**Verslag huishoudelijke elektrische installatie op laagspanning en zeer lage spanning****Algemeen:**

Referentie: <b>012-20260401-04</b>	Datum controle: <b>01/04/2026</b>
Keurder: <b>012</b>

Eigenaar: <b>Onbekend</b>	EAN-code: <b>541448820044223678</b>
Adres installatie: <b>Dr. Laportalan 32, 2500 - Lier</b>	Nummer teller(s): <b>1SAG3200344051</b>
	Distributienetbeheerder installatie: <b>Fluvius</b>
Datum uitvoering installatie: <input type="checkbox"/> Vóór 01/10/1981 <input checked="" type="checkbox"/> Tussen 01/10/1981 en 01/06/2020 <input type="checkbox"/> Vanaf 01/06/2020	
Type: <input checked="" type="checkbox"/> Wooneenheid <input type="checkbox"/> Niet-huishoudelijk <input type="checkbox"/> PV <input type="checkbox"/> Batterij <input type="checkbox"/> Laadpaal

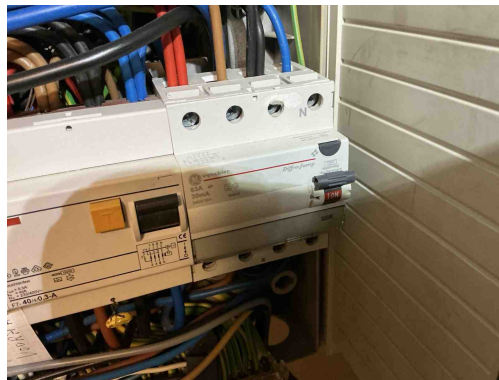
**S04** - De spanning en/of de aard van de stroom is niet vermeld op het ééndraadsschema (Boek 1: 3.1.2.1).

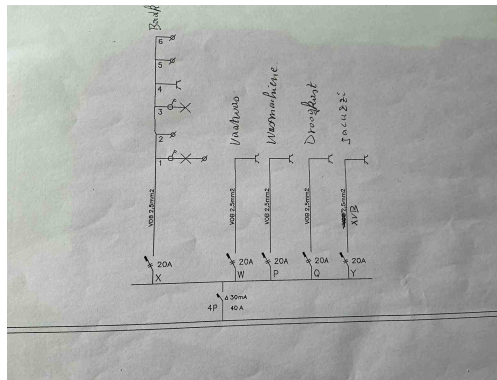
**S02** - Het ééndraadsschema strookt niet met de werkelijkheid (Boek 1: 3.1.2.1).  
*Opmerking: Oa 63A geplaatst*

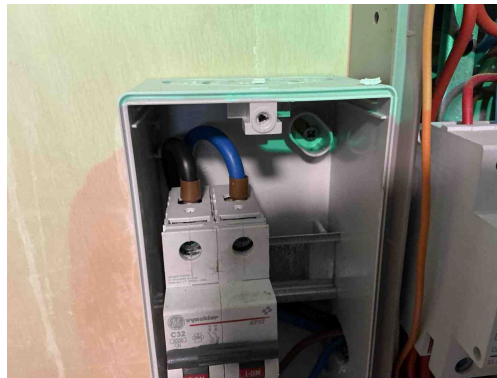
**S02** - Het ééndraadsschema strookt niet met de werkelijkheid (Boek 1: 3.1.2.1).  
*Opmerking: Oa 63A geplaatst*

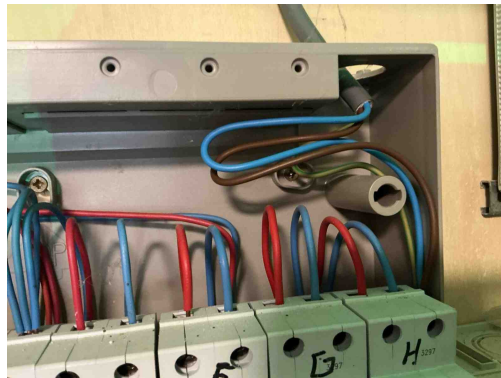
**T21** - Het elektrisch materieel is niet geplaatst volgens de voorschriften van de fabrikant/ regels van goed vakmanschap . (Boek 1: 1.4.1.3)  
*Opmerking: Oa vijzen niet afgedekt bord 1 en 2, geleiders niet afgedekt bord 1, vier geleiders in één klem*

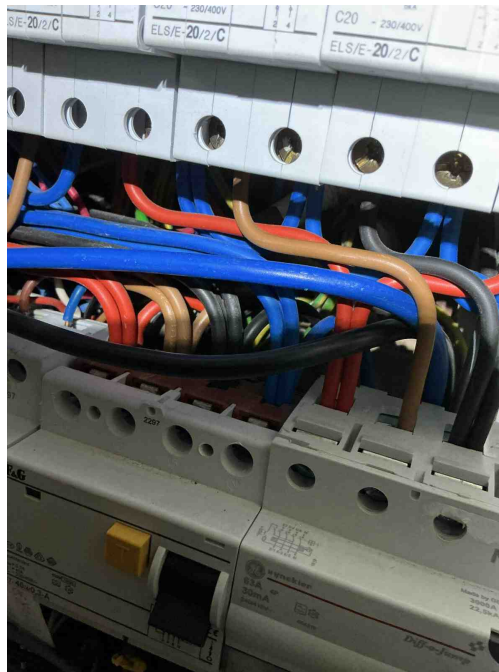
**T21** - Het elektrisch materieel is niet geplaatst volgens de voorschriften van de fabrikant/ regels van goed vakmanschap . (Boek 1: 1.4.1.3)

*Opmerking: Oa vijzen niet afgedekt bord 1 en 2,geleiders niet afgedekt bord 1,vier geleiders in één klem*

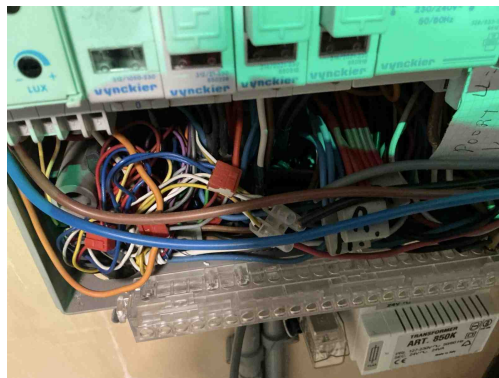
**T21** - Het elektrisch materieel is niet geplaatst volgens de voorschriften van de fabrikant/ regels van goed vakmanschap . (Boek 1: 1.4.1.3)

*Opmerking: Oa vijzen niet afgedekt bord 1 en 2, geleiders niet afgedekt bord 1, vier geleiders in één klem*

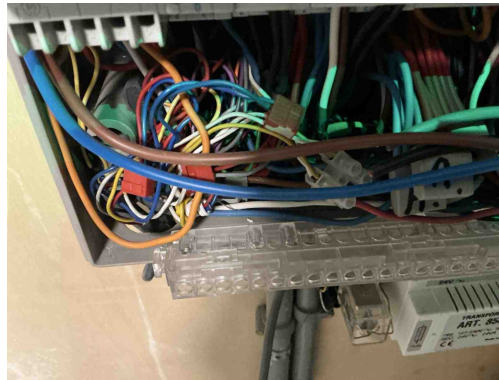
**T21** - Het elektrisch materieel is niet geplaatst volgens de voorschriften van de fabrikant/ regels van goed vakmanschap . (Boek 1: 1.4.1.3)

*Opmerking: Oa vijzen niet afgedekt bord 1 en 2, geleiders niet afgedekt bord 1, vier geleiders in één klem*

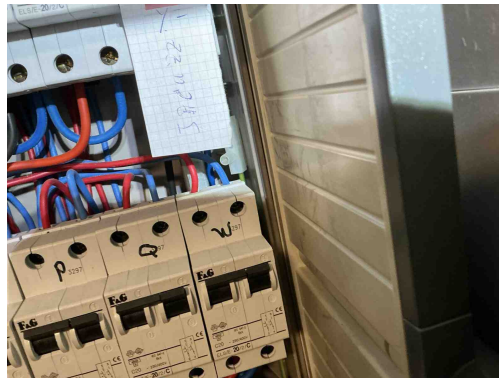
**C35** - Er zijn doorverbindingen gemaakt met lusterklemmen; er kon niet aangetoond worden dat deze klemmen geschikt zijn voor de aanwezige spanning, stroom en draadsectie en dat ze "CE" zijn (Boek 1: 1.4.2.1.).

*Opmerking: Oa bord 1 badkamer 1 en 2*

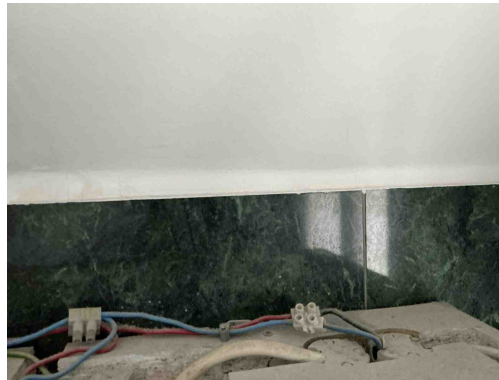
**C35** - Er zijn doorverbindingen gemaakt met lusterklemmen; er kon niet aangetoond worden dat deze klemmen geschikt zijn voor de aanwezige spanning, stroom en draadsectie en dat ze "CE" zijn (Boek 1: 1.4.2.1.).

*Opmerking: Oa bord 1 badkamer 1 en 2*

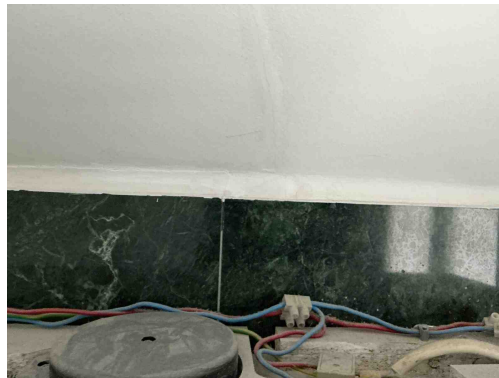
**C35** - Er zijn doorverbindingen gemaakt met lusterklemmen; er kon niet aangetoond worden dat deze klemmen geschikt zijn voor de aanwezige spanning, stroom en draadsectie en dat ze "CE" zijn (Boek 1: 1.4.2.1.).

*Opmerking: Oa bord 1 badkamer 1 en 2*

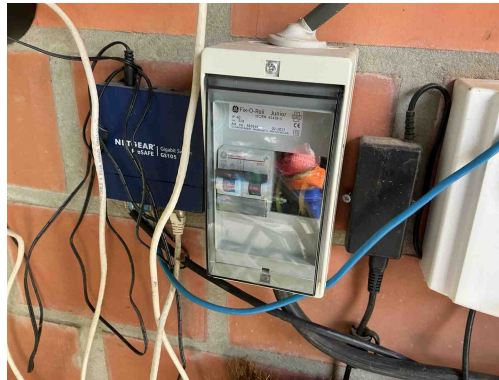
**C35** - Er zijn doorverbindingen gemaakt met lusterklemmen; er kon niet aangetoond worden dat deze klemmen geschikt zijn voor de aanwezige spanning, stroom en draadsectie en dat ze "CE" zijn (Boek 1: 1.4.2.1.).

*Opmerking: Oa bord 1 badkamer 1 en 2*

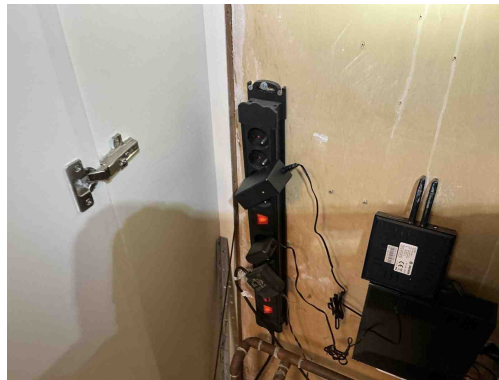
**B06** - Het elektrisch verdeelbord heeft niet de minimale beschermingsgraad IPXX-B in een gewone ruimte (Boek 1: 4.2.2.3).  
*Opmerking: Oa afdekplaatjes bord 2,3*

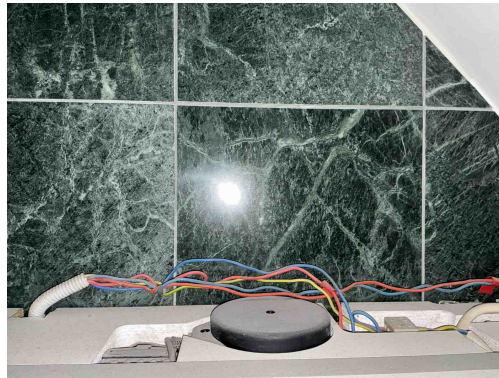
Elektrisch materieel is niet geschikt voor toepassing  
*Opmerking: Oa berging*

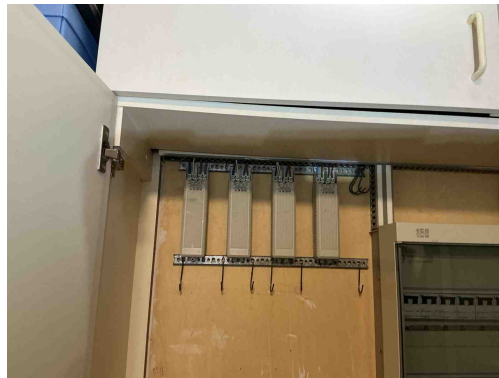
**C21** - Het gebruik van geleiders van het type VOB, zonder bijkomende afscherming is niet toegestaan (Boek 1: 5.2.9.6).  
*Opmerking: Oa berging , zolder Badkamer 1 en 2*

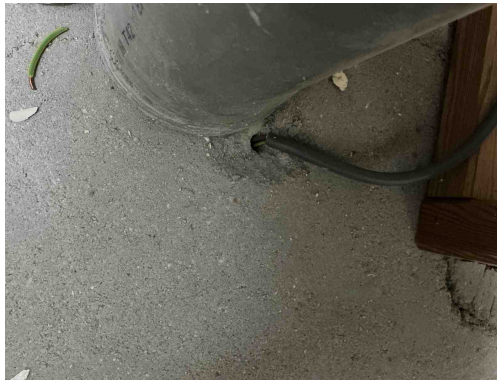
**C21** - Het gebruik van geleiders van het type VOB, zonder bijkomende afscherming is niet toegestaan (Boek 1: 5.2.9.6).  
*Opmerking: Oa berging , zolder Badkamer 1 en 2*

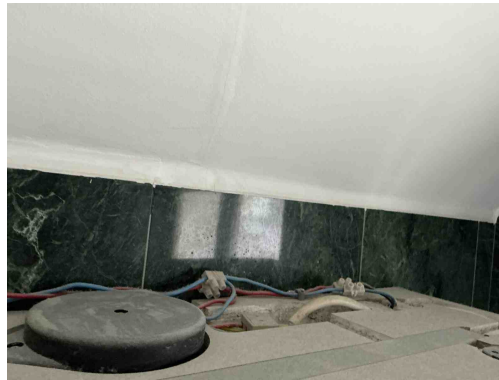
**C21** - Het gebruik van geleiders van het type VOB, zonder bijkomende afscherming is niet toegestaan (Boek 1: 5.2.9.6).  
*Opmerking: Oa berging , zolder Badkamer 1 en 2*

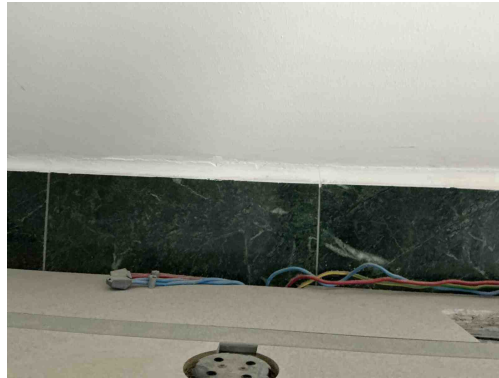
**C21** - Het gebruik van geleiders van het type VOB, zonder bijkomende afscherming is niet toegestaan (Boek 1: 5.2.9.6).  
*Opmerking: Oa berging , zolder Badkamer 1 en 2*

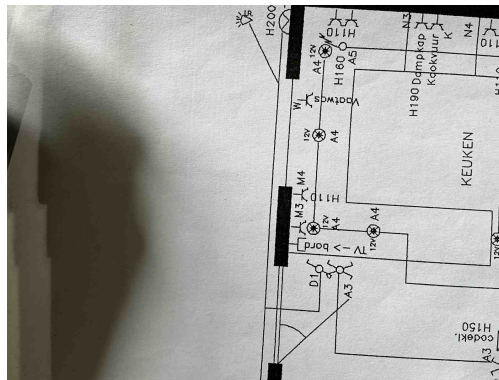
**C21** - Het gebruik van geleiders van het type VOB, zonder bijkomende afscherming is niet toegestaan (Boek 1: 5.2.9.6).  
*Opmerking: Oa berging , zolder Badkamer 1 en 2*

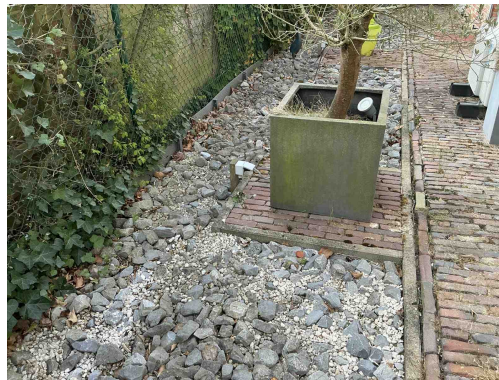
**S07** - De situatieplannen stroken niet met de werkelijkheid (Boek 1: 3.1.2.1).  
*Opmerking: Oa keuken contactdozen en schakelaars niet op schema ,tuin contactdozen niet op plan*

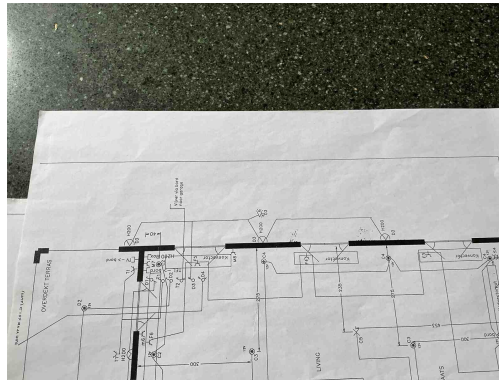
**S07** - De situatieplannen stroken niet met de werkelijkheid (Boek 1: 3.1.2.1).  
*Opmerking: Oa keuken contactdozen en schakelaars niet op schema ,tuin contactdozen niet op plan*

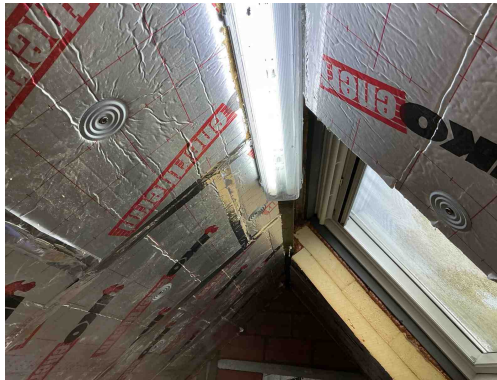
**S07** - De situatieplannen stroken niet met de werkelijkheid (Boek 1: 3.1.2.1).  
*Opmerking: Oa keuken contactdozen en schakelaars niet op schema ,tuin contactdozen niet op plan*

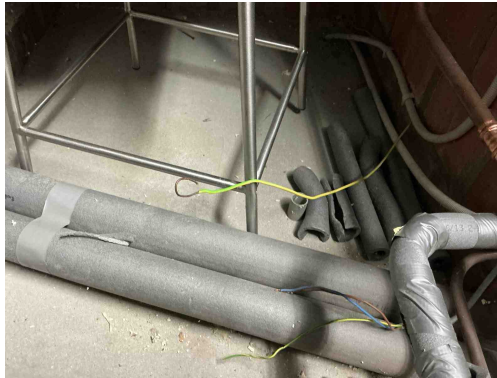
**C28** - Niet gebruikte leidingen onder spanning zijn niet op een degelijke manier geïsoleerd of verwijderd (Boek 1: 4.2.1.1).  
*Opmerking: Oa zolder*

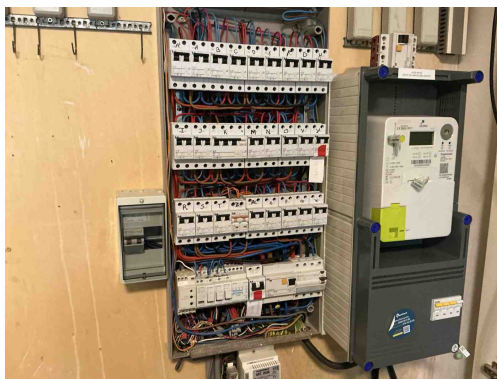
**E02** - De hoofdequipotentiale verbindingen zijn onvolledig (Boek 1: 4.2.3.2).  
*Opmerking: Oa zolder*
